# 改善箇所説明図

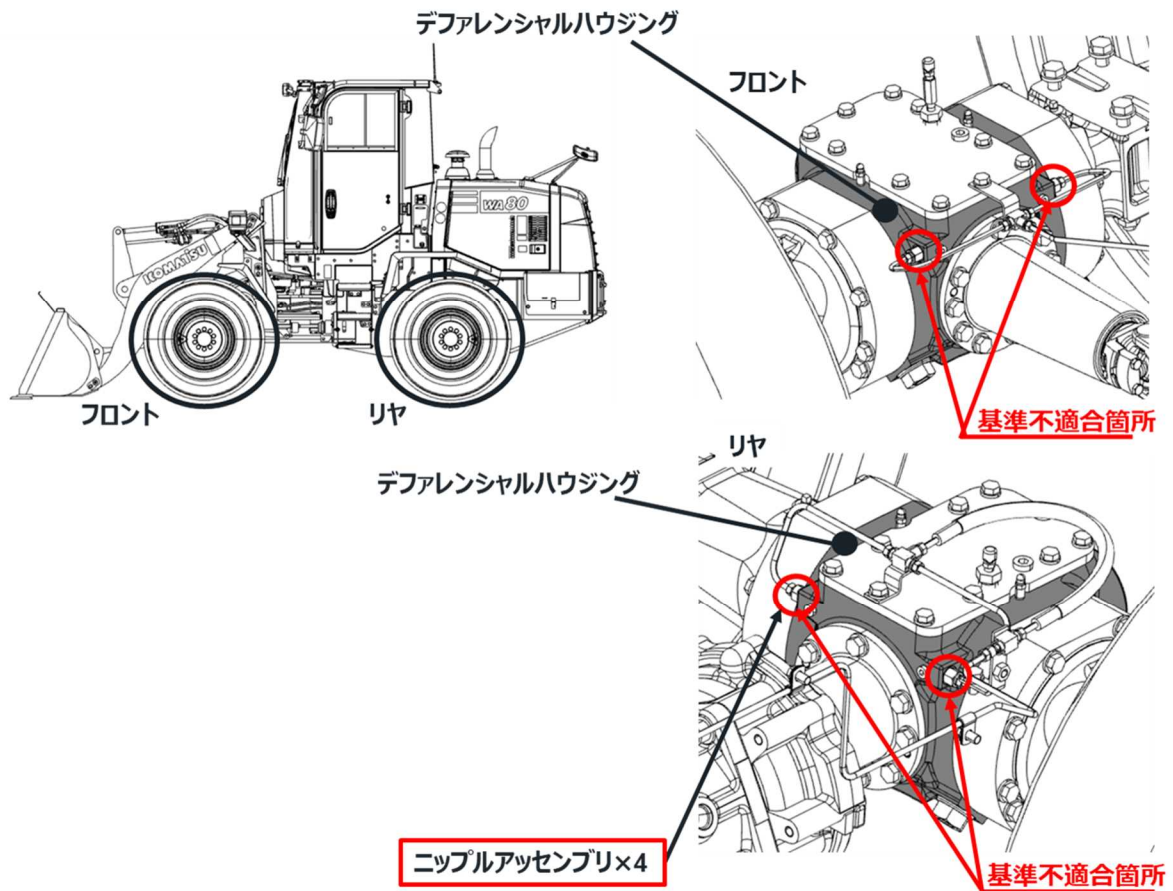
ショベル・ローダのブレーキ配管において、デファレンシャルハウジングと結合する部分の加工寸法が不適切なため、Oリング当り面が幅広く加工されたものがある。そのためブレーキオイルの密閉性が不十分となり、ブレーキ操作時に掛かる圧力でブレーキオイルが滲み漏れる場合がある。

全車両、対策品 Oリングを組み込んだニップルアセンブリに交換する。

識別：座席後ろヒューズボックスブラケット裏に赤色マーキングで識別する
